Oggetto: **INFORMAZIONE DI SICUREZZA 2021-PD-US-005 (FCO79500535) PER SISTEMI ECOGRAFICI EPIQ E AFFINITI.**

Sistemi ecografici EPIQ e Affiniti Potenziale problema di Lock Up e potenziale problema con il segnale Doppler PW in modalità Dual

Figura 1

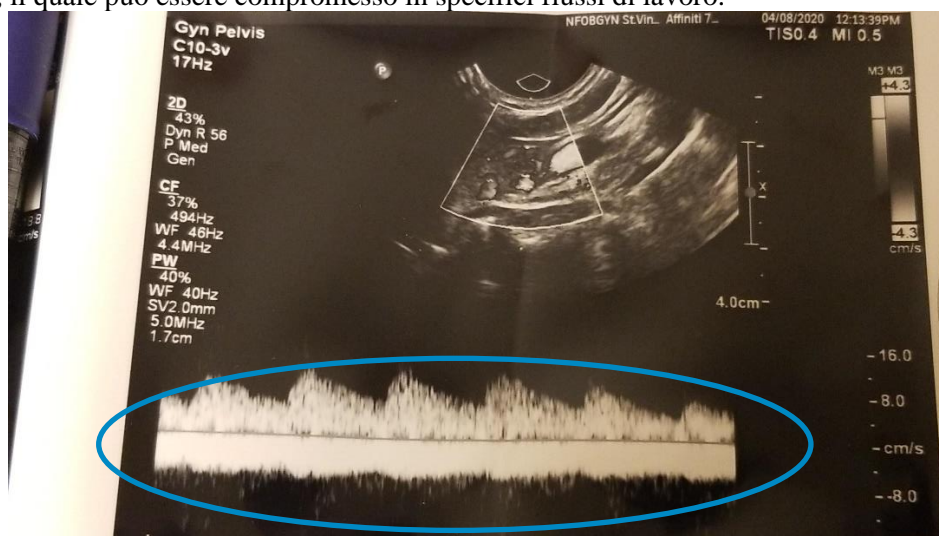
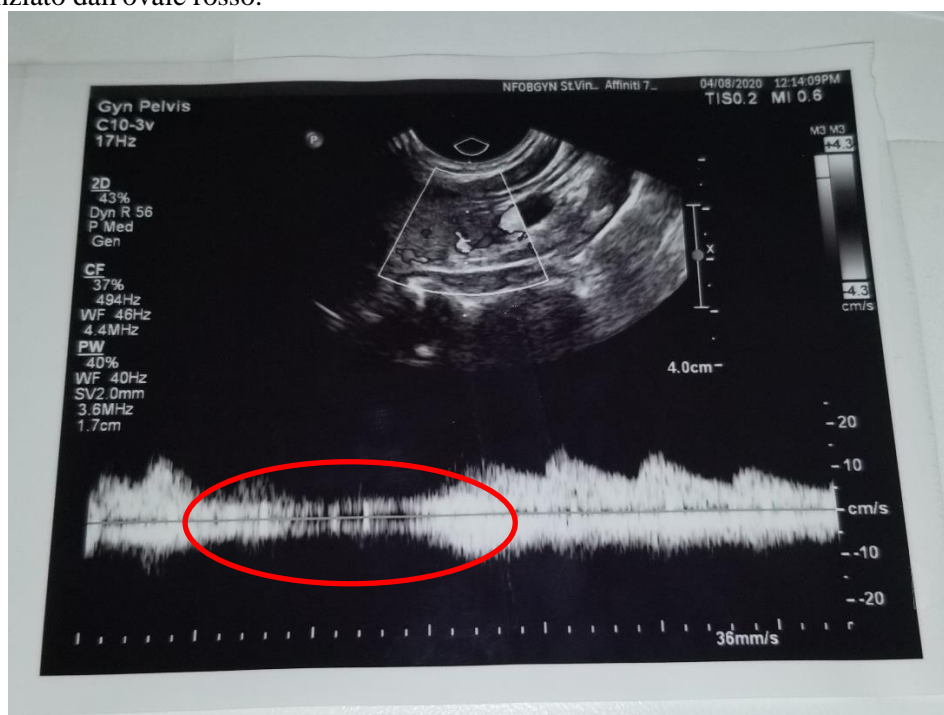
La Figura 1 mostra un segnale Doppler PW regolare, evidenziato nell'ovale blu.
Quando si verifica il problema esposto, questo segnale è compromesso, come mostrato nella Figura 2, evidenziato dall'ovale rosso.

Il problema si verifica se un operatore entra in modalità Dual, esce dalla modalità Dual e poi attiva il segnale Doppler PW. Il segnale Doppler PW non può essere attivato mentre si è in modalità Dual, quindi l'operatore dovrà uscire da questa modalità per utilizzare il Doppler PW. A questo punto però l'essere stato in modalità Dual crea il problema con il segnale Doppler PW.

La funzione Doppler PW può essere utilizzata prima di entrare in modalità Dual. Questo evita il problema **impedendo** alla modalità Dual di avere un impatto sull'utilizzo della funzione Doppler PW.

- 1) L'operatore può riselectare il trasduttore, dopo essere uscito dalla modalità Dual. In questo modo il problema nel segnale verrà risolto consentendo il normale utilizzo della funzione Doppler PW. Si noti che questa mitigazione dovrebbe essere adottata ogni volta che l'operatore entra ed esce dalla modalità Dual. Si noti, inoltre, che qualsiasi funzione che riselecta il trasduttore, a titolo di esempio la chiusura e l'apertura dell'esame, risolverà anche il problema.
- 2) L'operatore può convalidare il segnale Doppler PW utilizzando una modalità Doppler diversa come il Color Doppler. Il Color Doppler non è interessato da questo problema. Si noti che il Color Doppler è una funzione clinica diversa. Tuttavia, il suo risultato è correlato al risultato del Doppler PW, per indicare all'operatore che c'è un problema.
